Catre: **Primaria Municipiului Bucuresti**
 Administratia Străzilor Bucuresti
 Primaria Sectorului 1 Bucuresti
 Primaria Sectorului 2 Bucuresti

Subiect: **Masuri de imbunatatire a circulatiei rutiere pe bld. Stefan cel Mare si bld. Iancu de Hunedoara (sensul spre Obor) din Municipiul Bucuresti**

Figura 19. Amenajarea benzilor de viraj la stânga

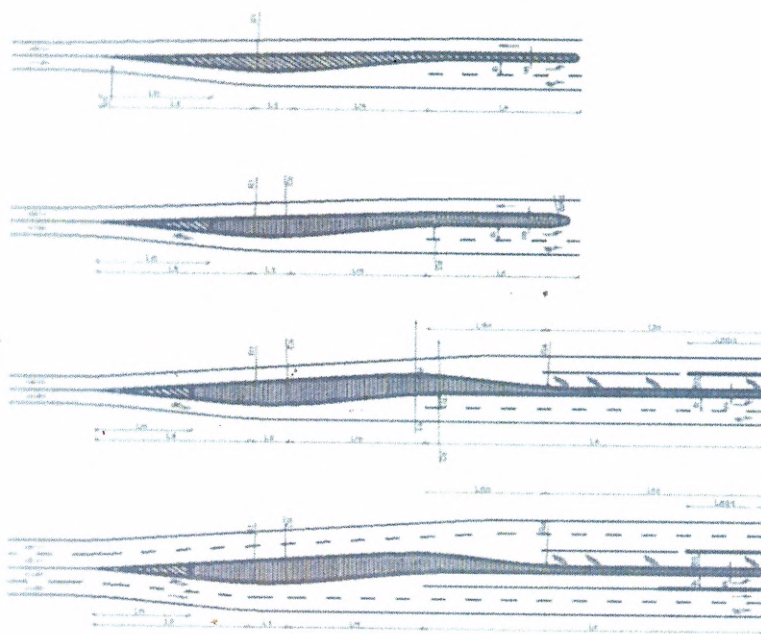
- în varianta în care banda 1 din cale curentă nu se poate utiliza datorită vehiculelor staționate în permanență în acea zonă, se pot retrasa marcajele astfel încât banda 2 și 3 din cale curentă să devină banda 1 și 2 înainte de intersecție. În acest fel se asigură o utilizare eficientă a tuturor benzilor și o circulație neîntreruptă a celor 2 benzi pentru direcția înainte.

Banda pentru virajul de stânga s-ar desprinde din ultima banda pentru direcția înainte și nu s-ar mai forma prin transformarea benzii 3 în banda pentru viraj de stânga. O astfel de amenajare ar fi mult mai corectă, ar respecta prevederile și recomandările prevăzute în AND 600/2010 – Normativ pentru amenajarea intersecțiilor la nivel pe drumuri publice, cap. 5.2.7, figura 19, în care banda pentru virajul de stânga se formează prin desprinderea din banda pentru direcția înainte.

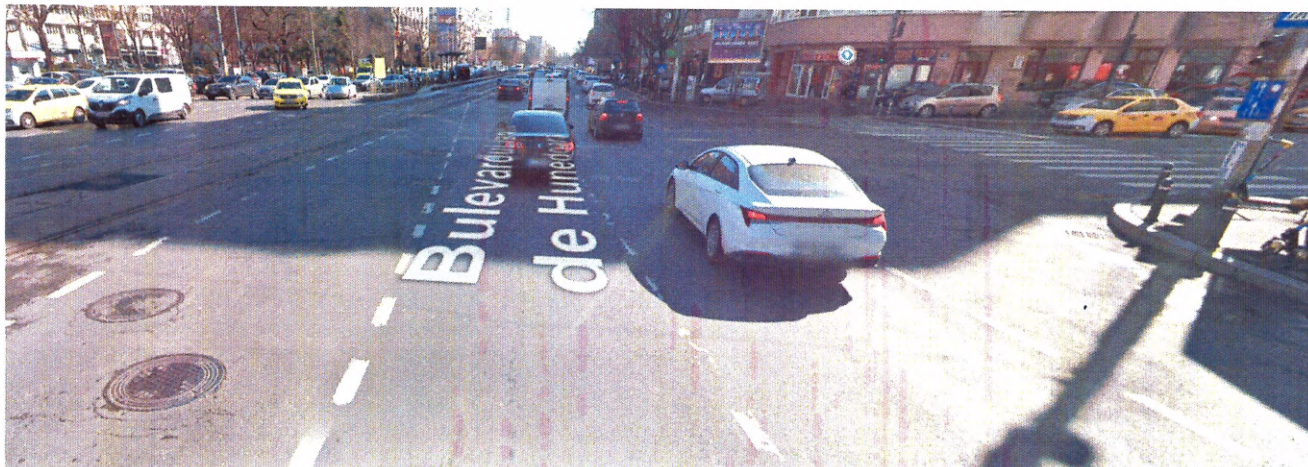
Problema care apare este ca la 50m după intersecție (a se vedea în imaginea de mai jos), banda 1 se îngustează până dispare, iar cei care circulă pe banda 1 forțează intrarea pe banda doi.

Astfel, fluxul pentru direcția înainte care vine pe două benzi înainte de intersecție, se strânge la o bandă în 50 m după intersecție, iar banda 3 rămâne foarte puțin utilizată.

Soluția ar fi ca banda 2 de la intrarea în intersecție să fie racordată la banda 3 de după intersecție, iar banda 1 de la intrarea în intersecție să fie racordată la banda 2 de după intersecție.

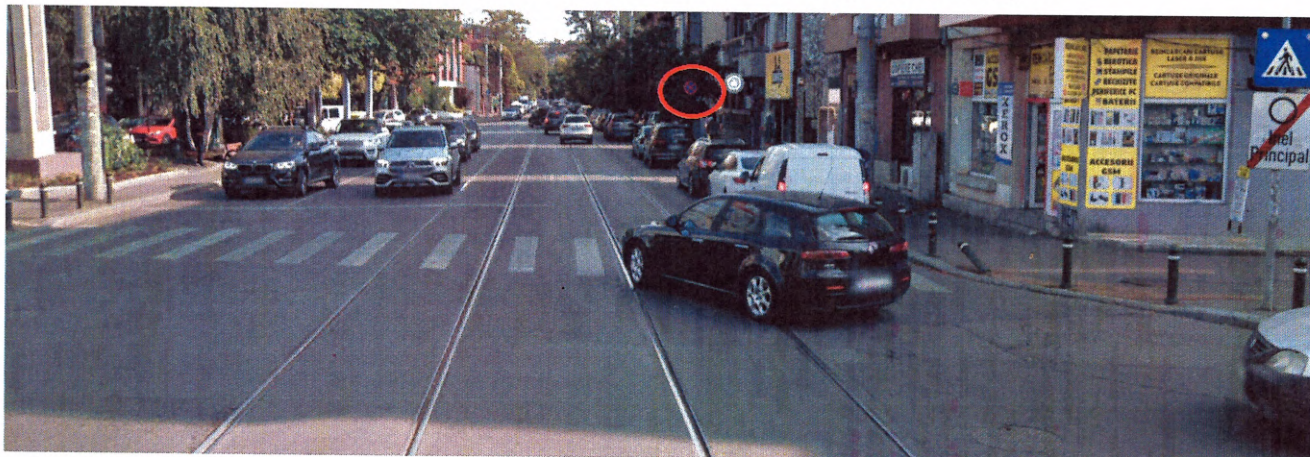
Cu toate că înainte de intersecție sunt 3 benzi pentru direcția înainte, după intersecție sunt doar 2 benzi disponibile pentru circulația vehiculelor, având în vedere că banda 1 este ocupată cu vehicule parcate. (Așa cum se observă în imaginea de mai jos)

Această situație conduce la o circulație în care cei de pe banda 1 sunt nevoiți să forțeze intrarea pe banda 2, ceea ce conduce la nenumărate conflicte de circulație și la o fluentă scăzută.

De asemenea, sunt nenumărate situațiile în care vehiculele care circulă pe direcția înainte să rămână blocate în intersecție, ceea ce afectează semnificativ inclusiv circulația celor de pe str. Polona. (Așa cum se observă în imaginea de mai jos).

1. la intersecția anterioară un volum mare de vehicule virează dinpre Calea Dorobanților (sensul dinspre TVR) către direcția spre Obor, ceea ce conduce la necesitatea asigurării unei circulații continue pentru direcția înainte pentru 3 benzi de circulație, față de doar 2 cum erau suficiente până aici.
2. lungimea dintre această intersecție și cea de dinainte, cu calea Dorobanților, este extrem de mică (120m) ceea ce conduce la ocuparea benzilor pe toată lungimea lor, destul de repede.

Acest lucru se observă atunci când este verde pentru cei care virează dinpre Calea Dorobanților și datorită lungimii mici între intersecții se ocupă toate benzile, iar aceștia rămân blocați în intersecție.

Soluția ar fi ca banda 1 după intersecție să fie eliberată prin desființarea tuturor locurilor de parcare până la intersecția cu str. Aurel Vlaicu.

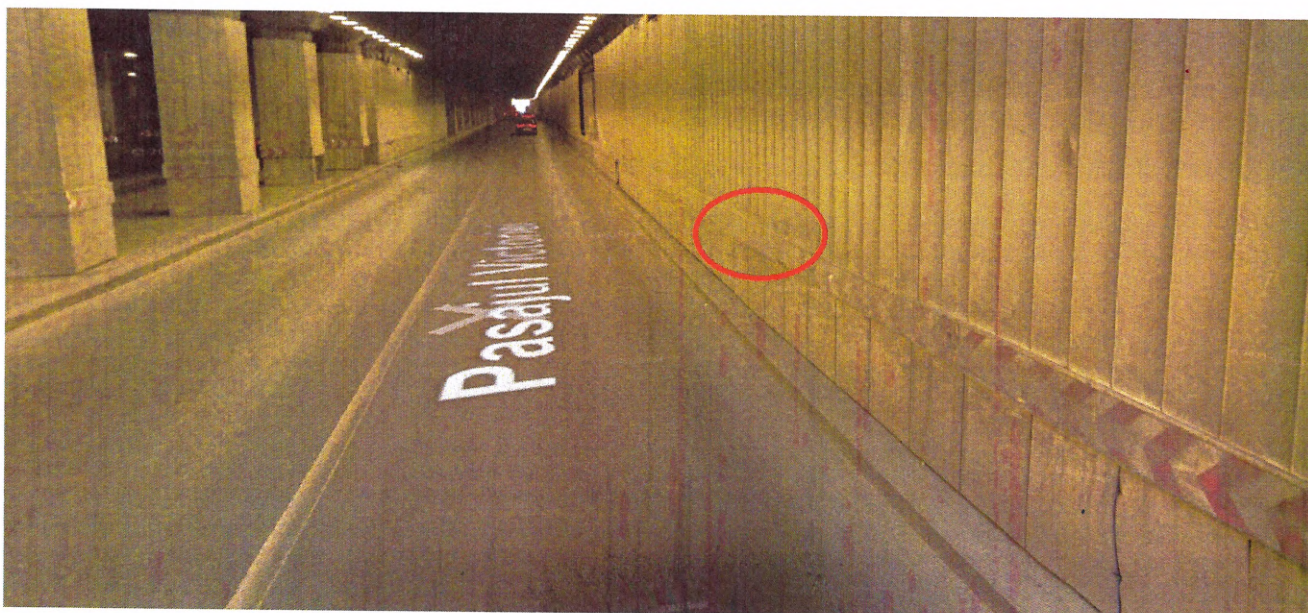
Nu există niciun element de protecție la un eventual impact cu elementele de capăt ale pasajelor. Ba mai mult, intrările din pasaje sunt în curbă, ceea ce favorizează producerea unui eventual accident.

Așa cum se poate vedea în imaginea de mai jos, la intrarea în pasajul Victoriei, există chiar evidența unor accidente mortale.

Ca soluție, s-ar putea amplasa atenuatori de șoc sau chiar parapete de siguranță, dar sunt necesare analize mai amănunțite pentru alegerea celui mai bun sistem de protecție pentru fiecare situație în parte.
